Superintendencia del Medio Ambiente
Gobierno de Chile

INFORME DE FISCALIZACIÓN AMBIENTAL

Pascua Lama

DFZ-2013-63-III-RCA-IA

Figura N°6: Representación gráfica vegas afectadas (Fuente: Barrick)

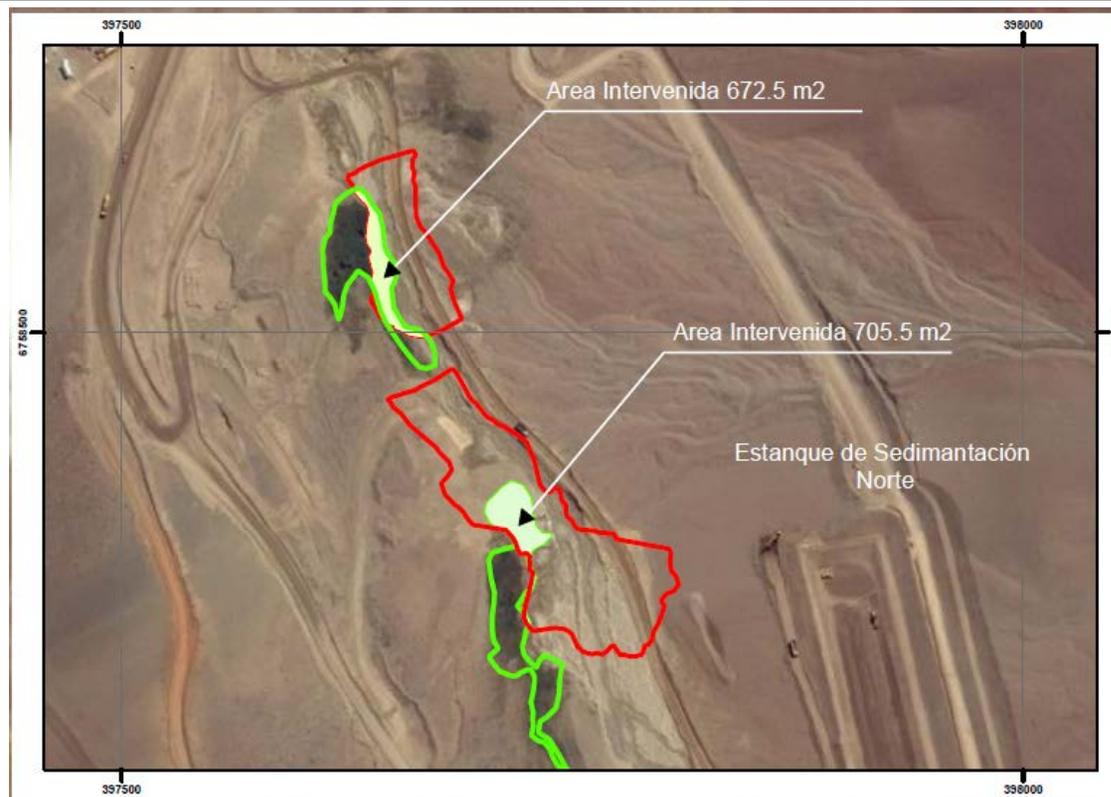
Levantamiento topográfico de la superficie afectada de las vegas, entregada por el encargado de la fiscalización por parte del titular en terreno del día 25 de enero de 2013. Anexo 7.a.

Figura N°7: Representación gráfica vegas afectadas (Fuente: SAG, 2013)

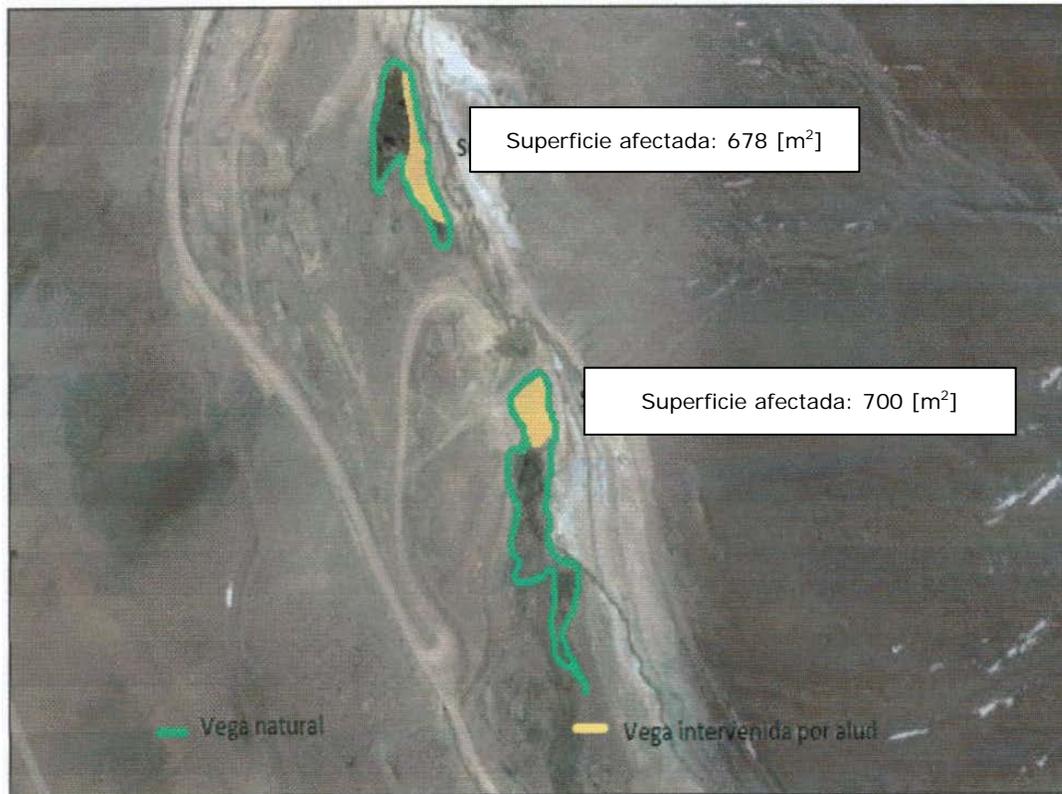
Estimación de superficie afectada de las vegas efectuado por el SAG, en terreno del día 25 de enero de 2013. Anexo 6

Figura N°8: Planimetría CNPI actual (Fuente: Barrick, 2013)

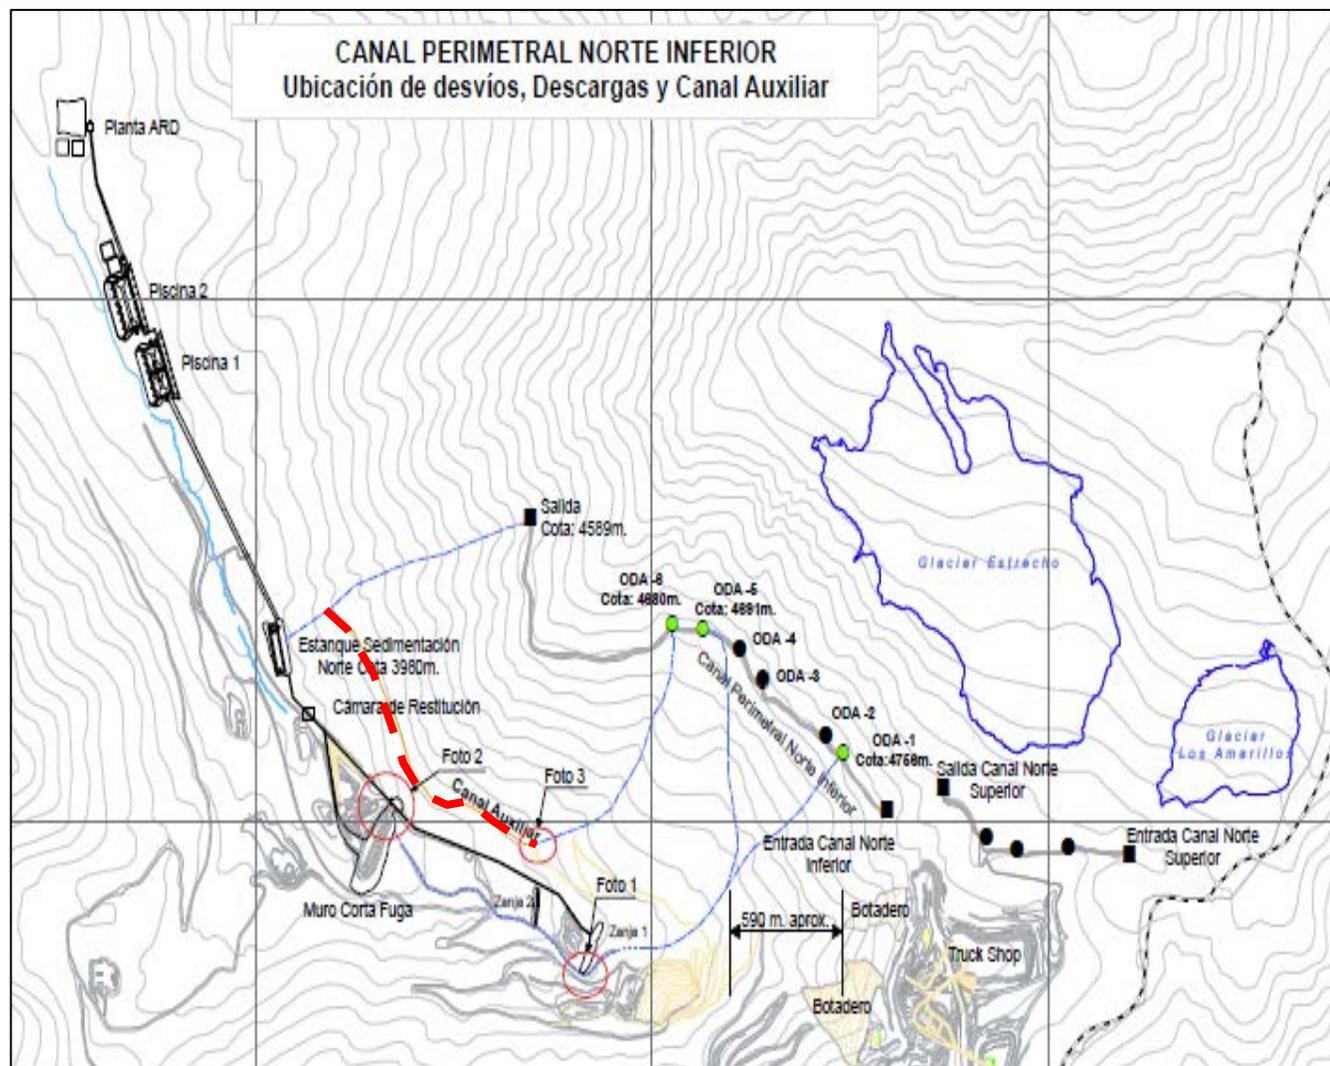
Planimetría del CNPI con detalle de aliviaderos (puntos verdes en la figura), descargas y canal auxiliar (línea segmentada roja en la figura), construidos por el titular. Información remitida por el titular a la DGA (Anexo 9).

Tanto los aliviaderos como el canal auxiliar corresponden a obras no indicadas en las respectivas resoluciones de calificación ambiental del proyecto.

Fotografía N° 43, 25 de enero de 2013.

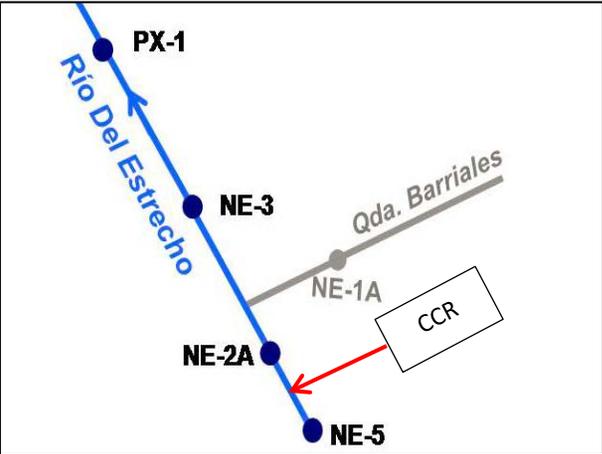
Izq.: Escotilla de acceso a cámara de válvulas de la piscina de pulido que permite la descarga de esta piscina hacia el Río Estrecho.

Der.: Tubería de descarga desde piscina de pulido hacia el Río Estrecho (círculo rojo punteado) No se encontraba descargando. Se observa precipitado blanquecino en piedras en el área de descarga (círculo amarillo punteado).

Figura N°10. Captura de monitoreo en línea CCR (Fuente: Barrick 2013)

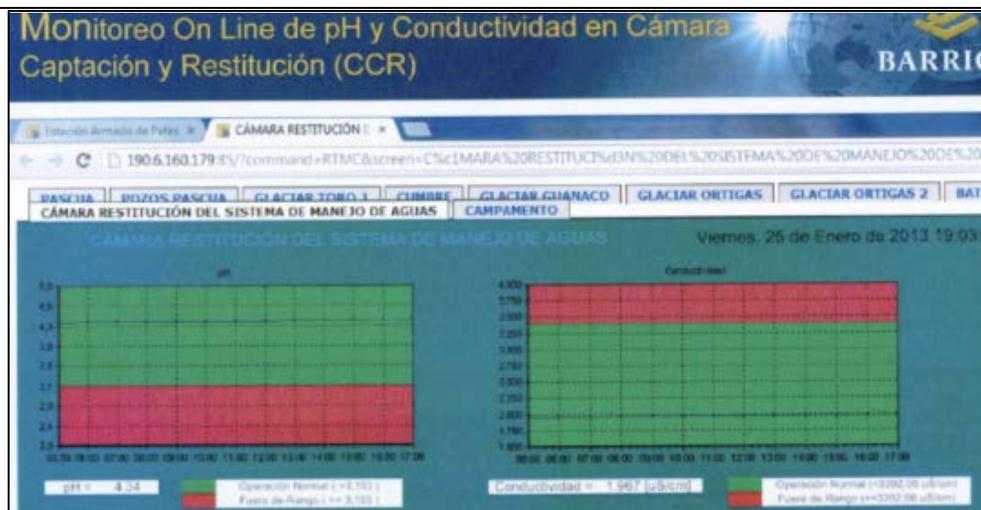
Captura de pantalla del monitoreo en línea de pH y CE de la CCR de fecha 25 de enero de 2013 a las 19:03 hrs. Ambos parámetros se encuentran dentro de los rangos de calidad para descarga al Río Estrecho.
